廃炉発官R5第160号
令和6年2月7日

福島第一原子力発電所 特定原子力施設に係る実施計画 変更認可申請書

5, 6号機取水路開渠内に「重機足場」を設け、恒久的な管理対象区域に設定するため、下記の通り変更を行う。また、併せてモニタリングポスト図面及び本文について、記載の適正化を行う。

申請件名	5・6号機取水路開渠における重機足場整備に伴う管理対象区域への追加について
申請概要	5,6号機取水路開渠内に構築した重機足場の管理対象区域追加に伴い、「福島第一原子力発電所 特定原子力施設に係る実施計画」の変更認可の申請を行う。

図-4 5・6号機 滯留水貯留設備 全体概要図

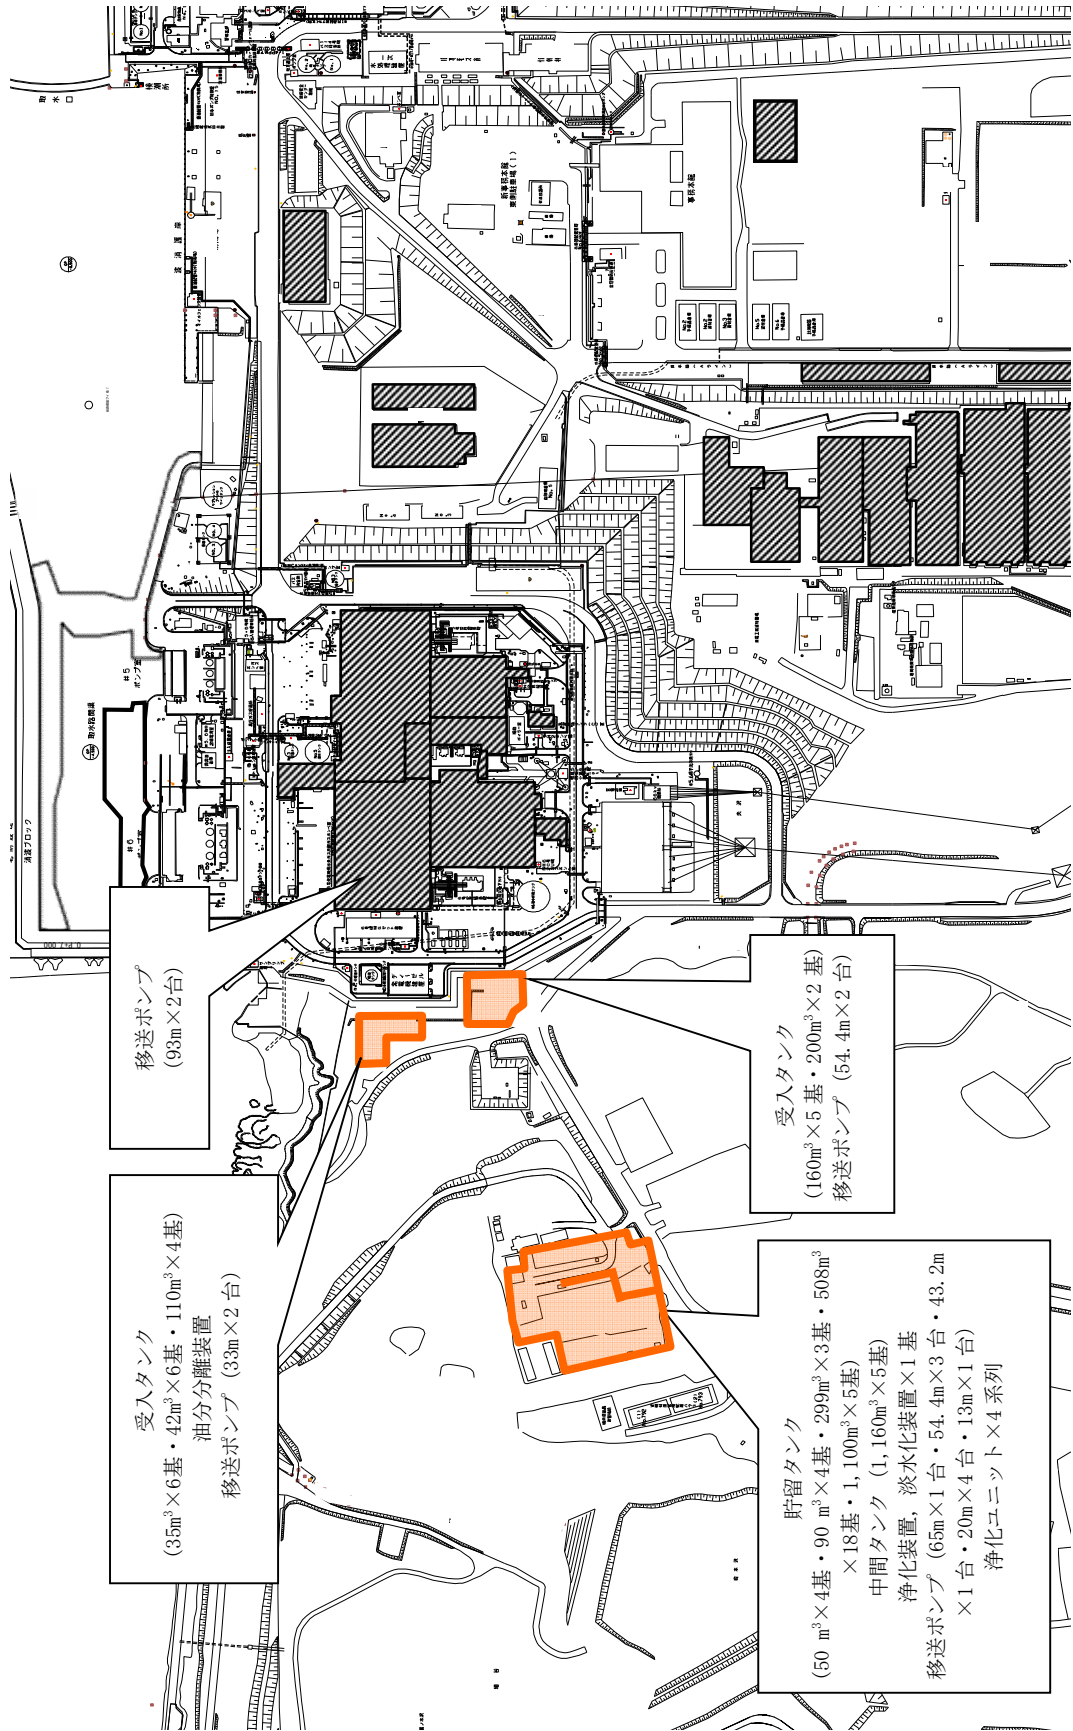
- ・重機足場追加に伴う図面の変更

図-1 増設雑固体廃棄物焼却設備の全体概要図

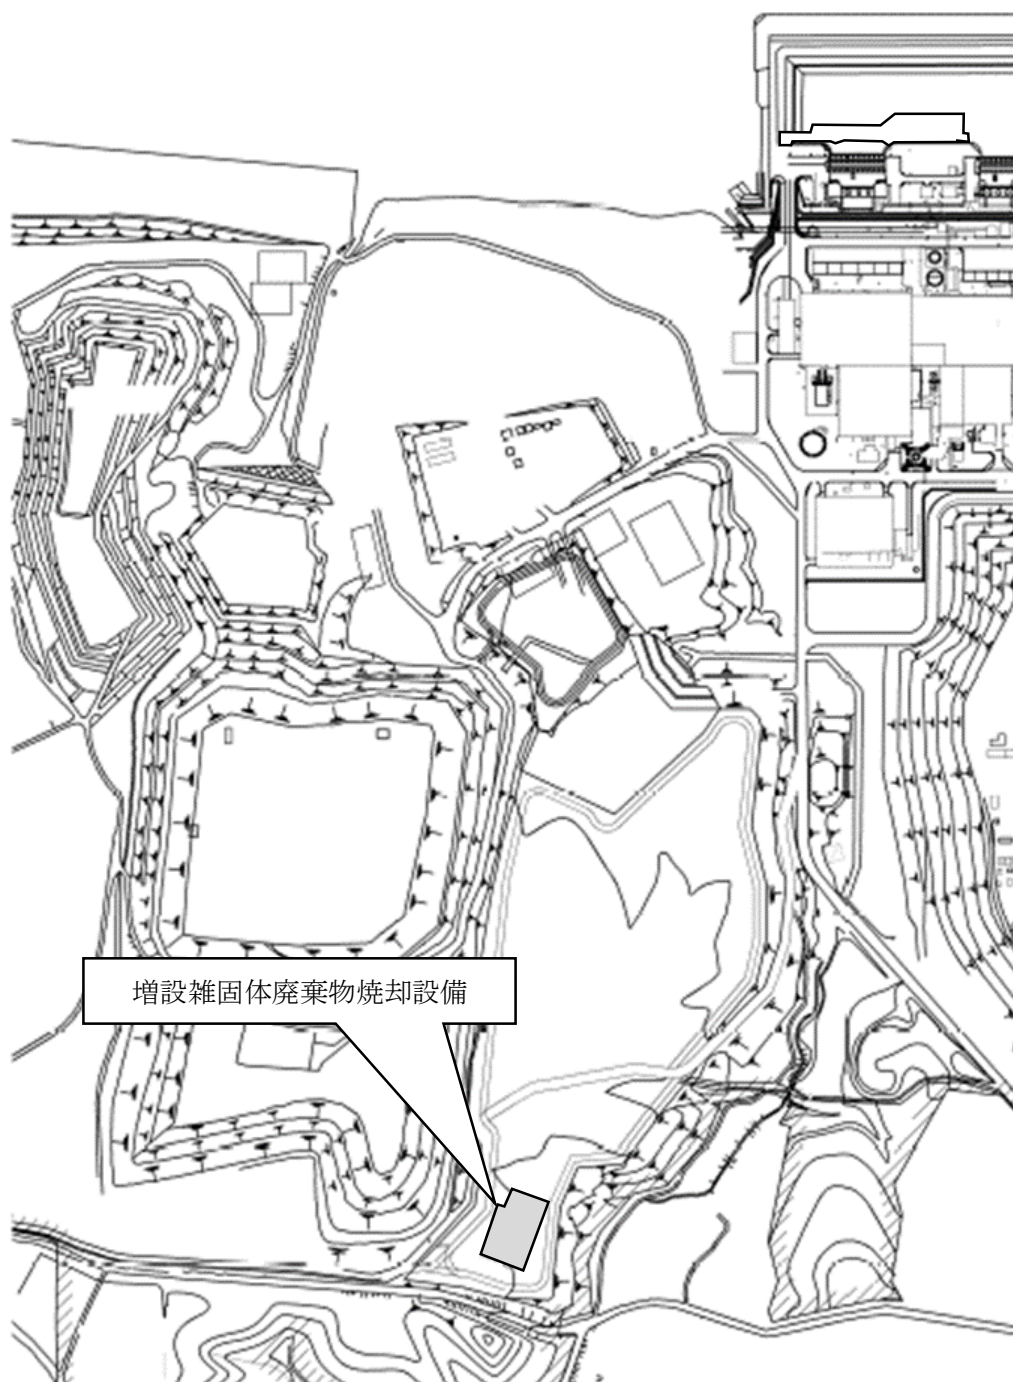
- ・重機足場追加に伴う図面の変更

図 5 7

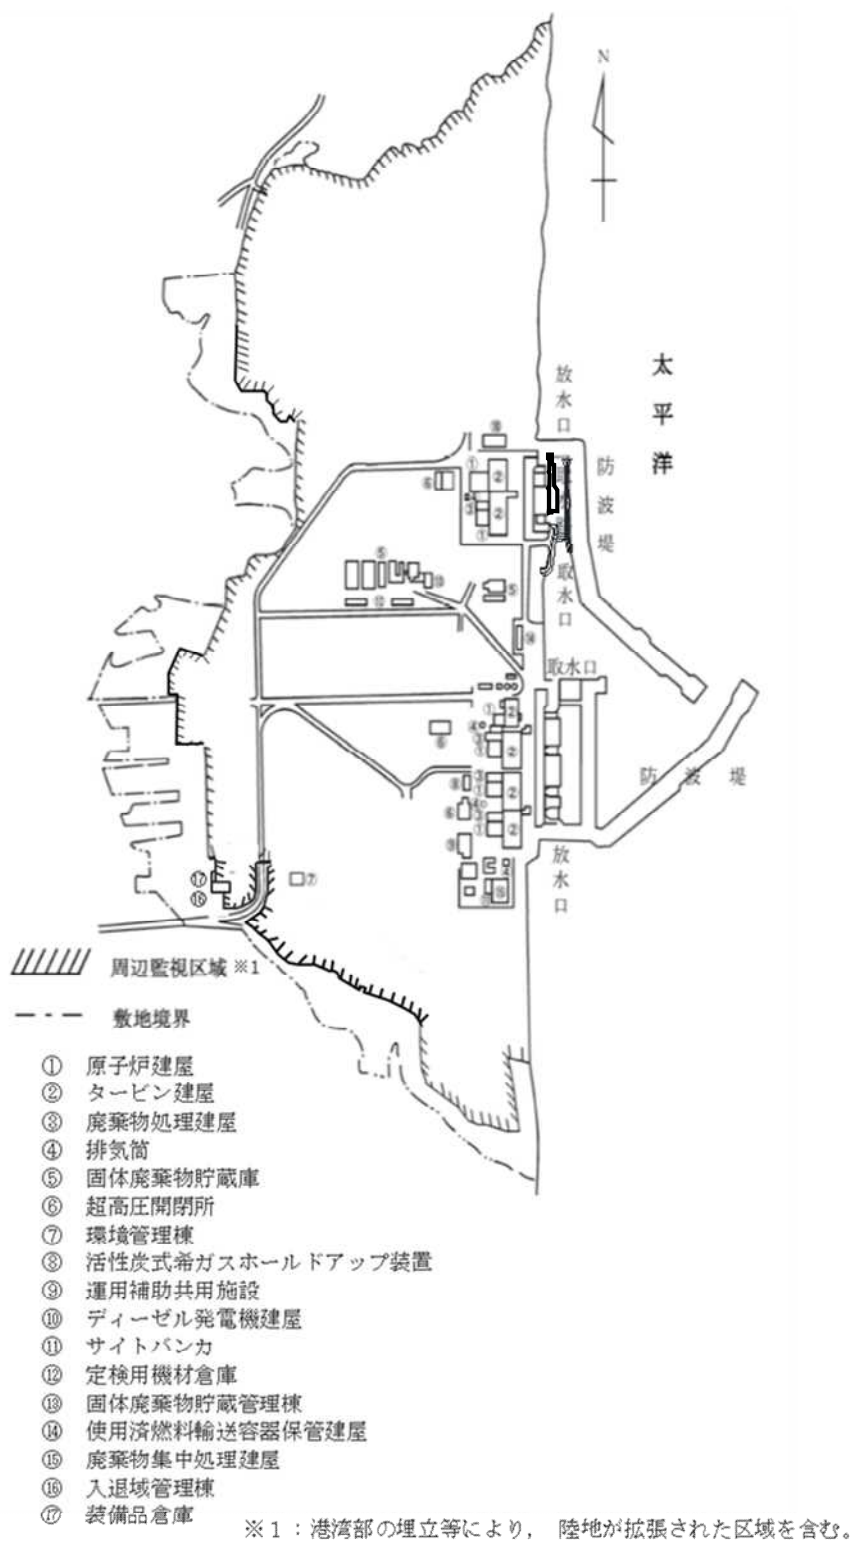
- ・重機足場追加に伴う図面の変更

図 60

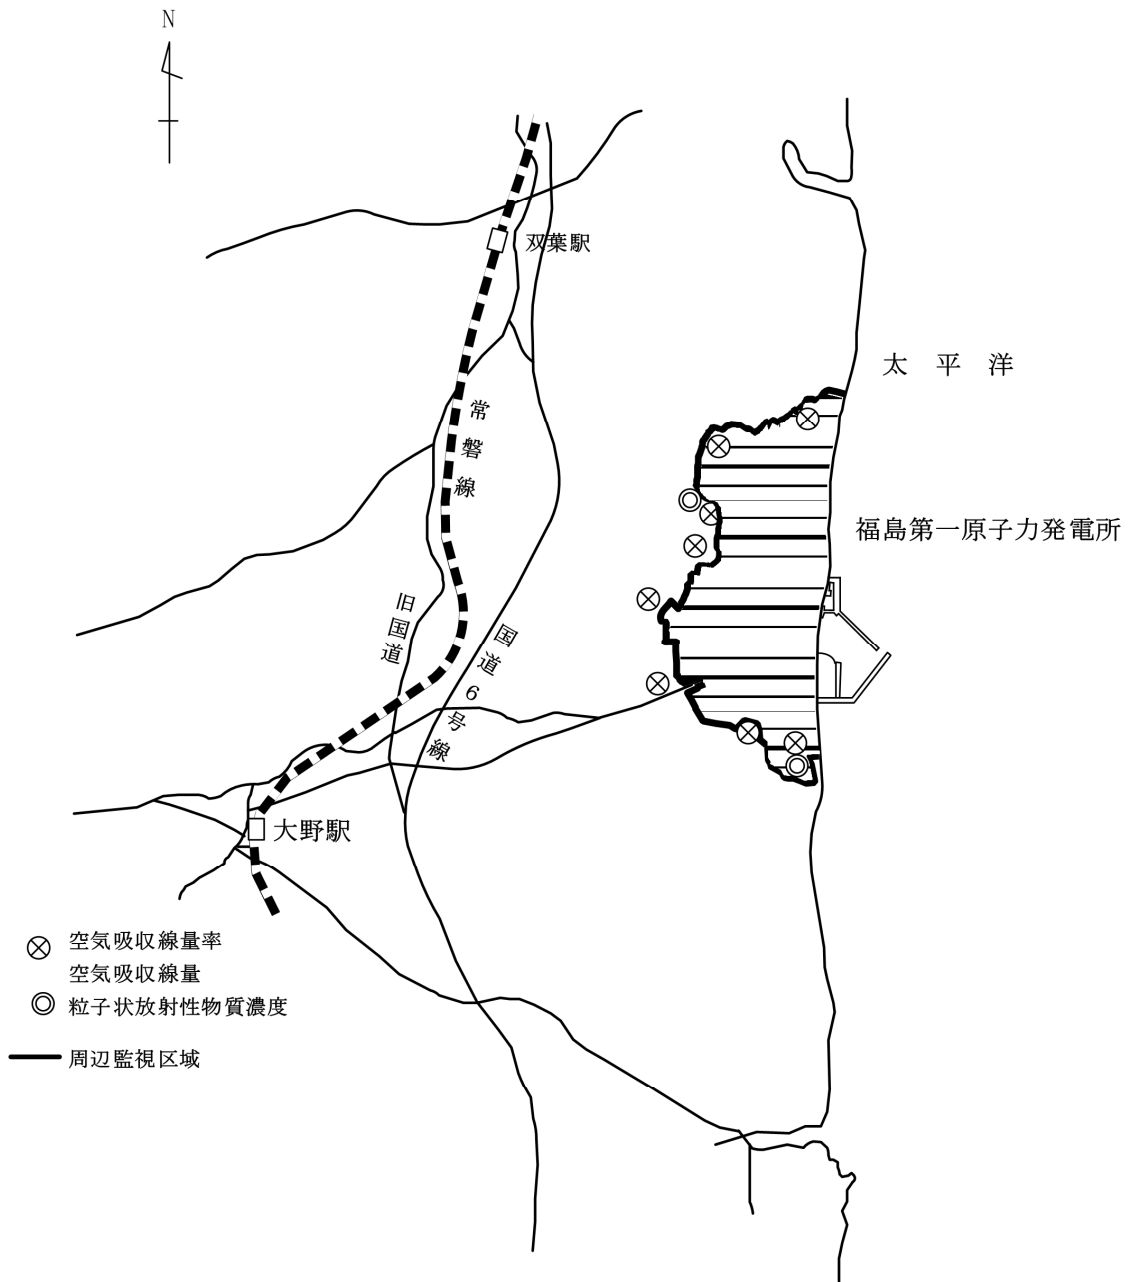
- ・重機足場追加に伴う図面の変更
- ・図面の適正化

図 9 8

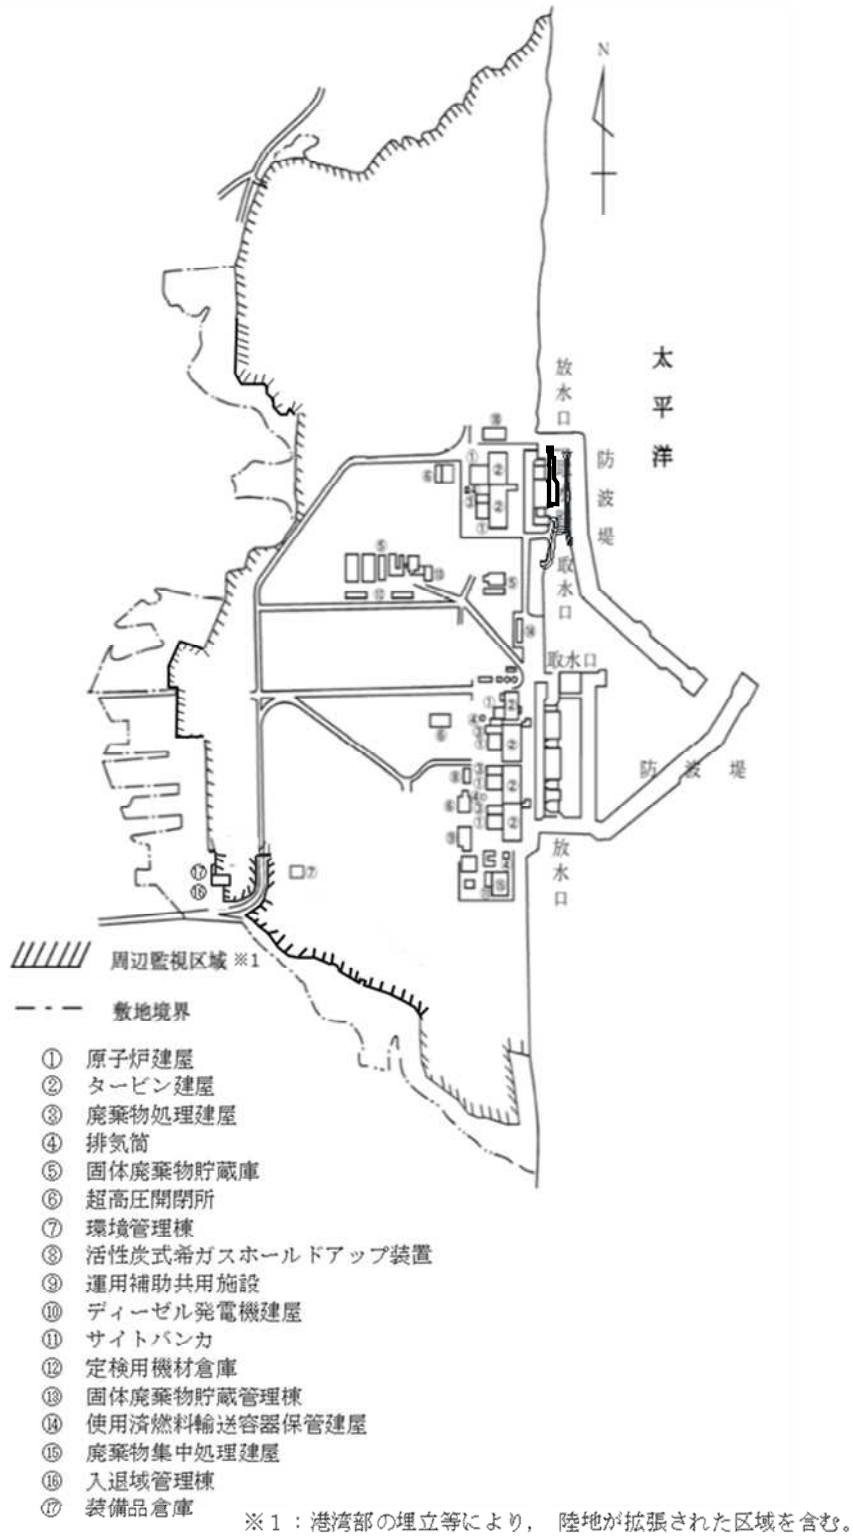
- ・重機足場追加に伴う図面の変更

図101

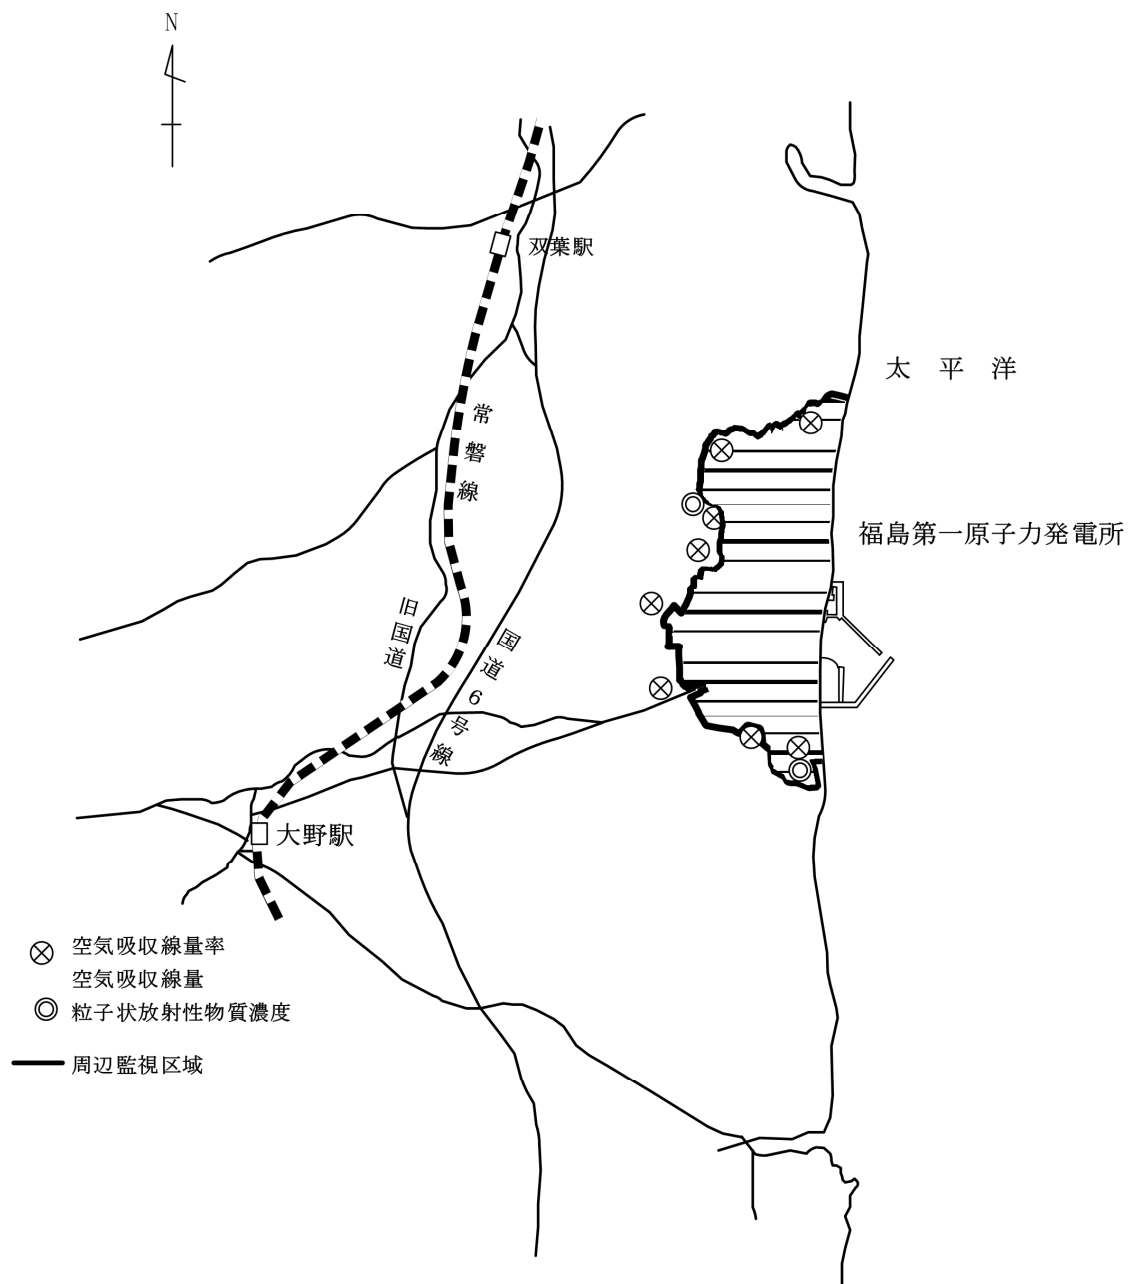
- ・重機足場追加に伴う図面の変更
- ・図面の適正化

図3. 1-1 周辺監視区域図

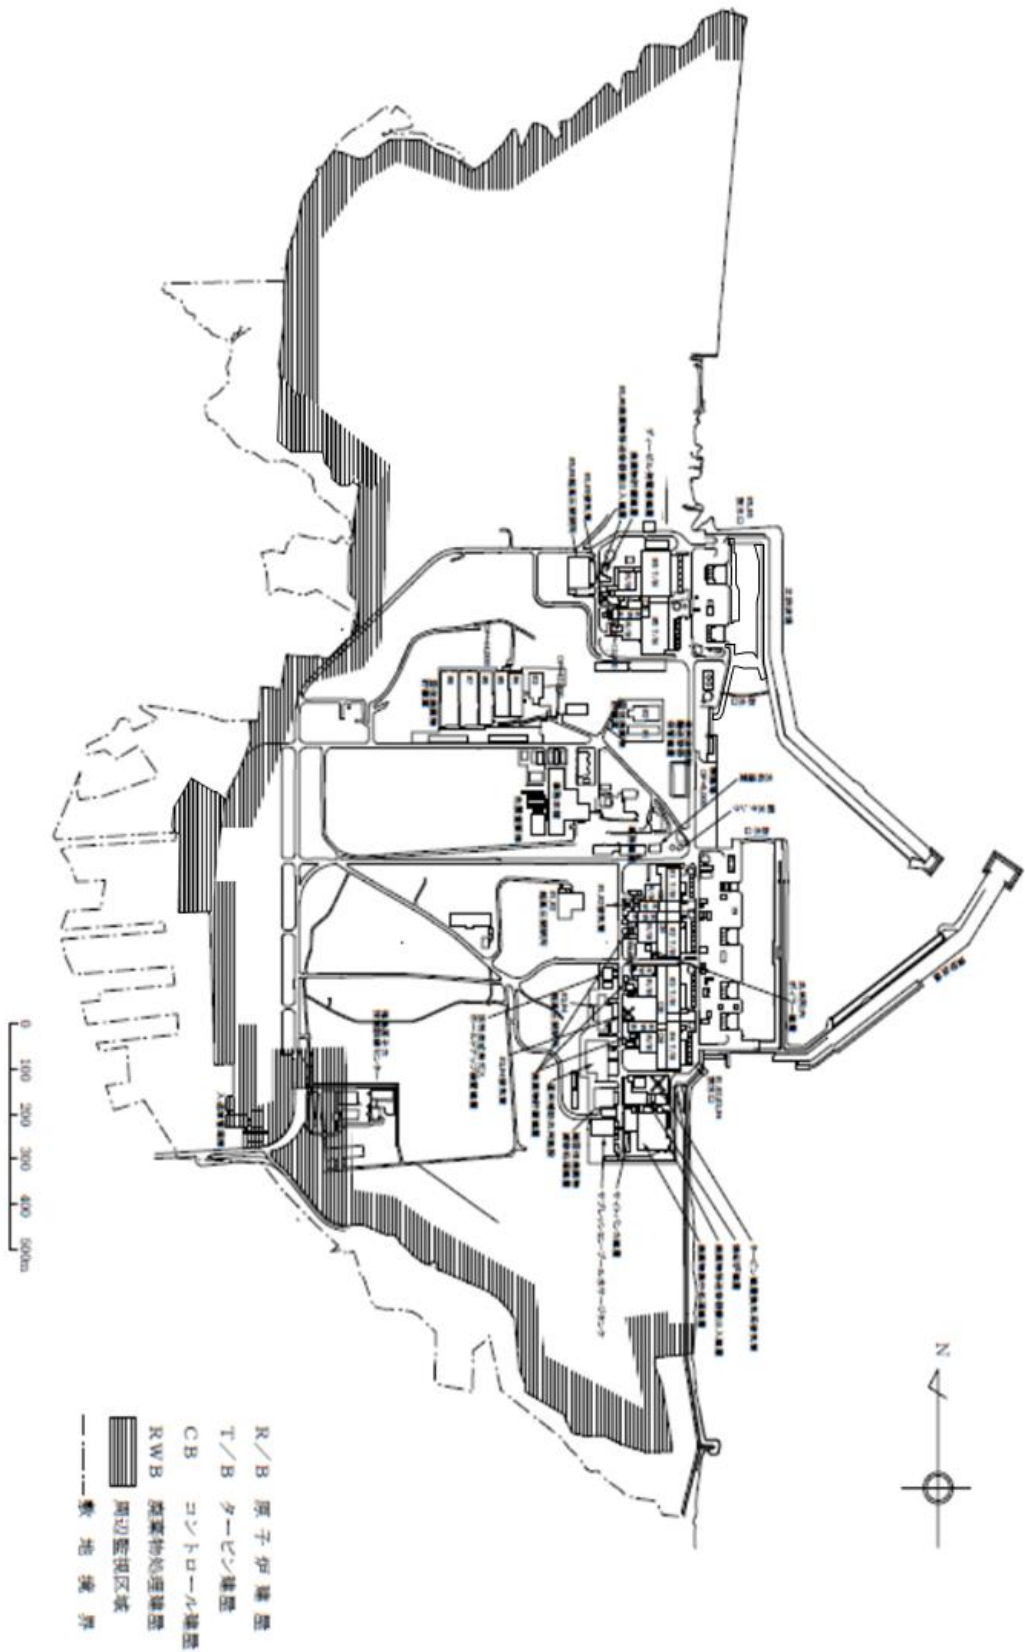
- ・重機足場追加に伴う図面の変更

図1 港湾内の海水，海底土及び地下水の放射性物質の低減対策

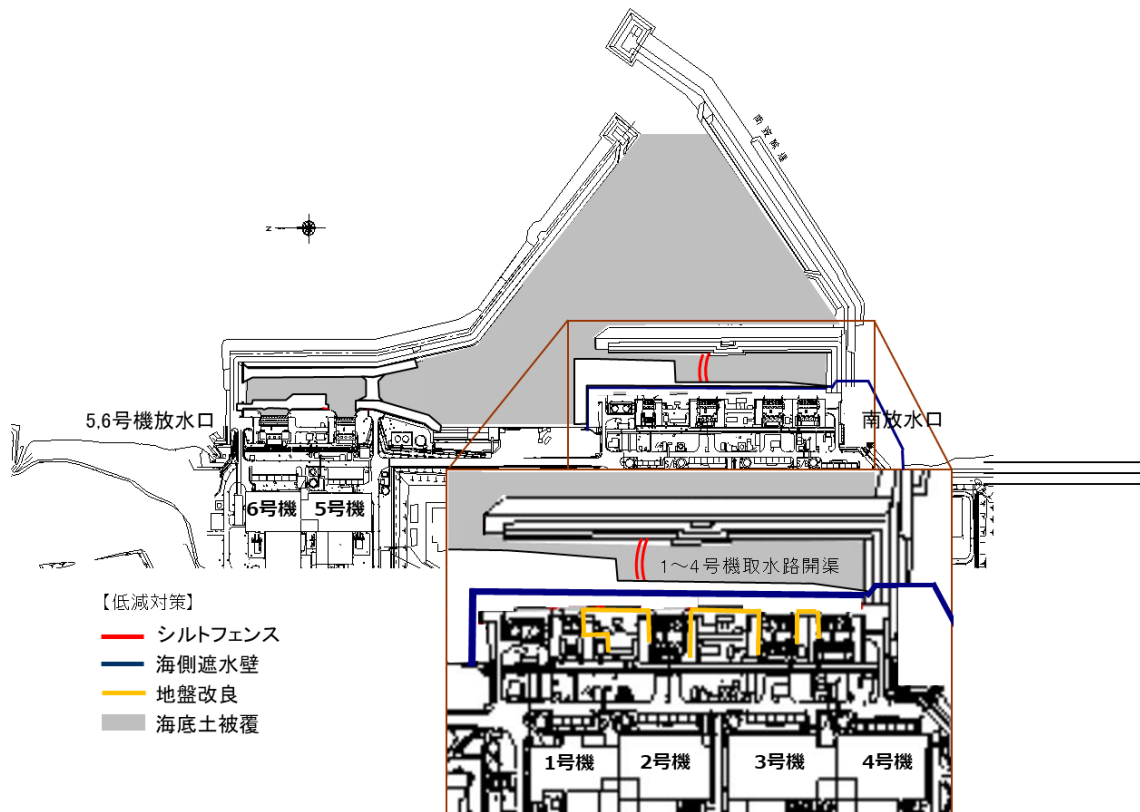
- ・重機足場追加に伴う図面の変更
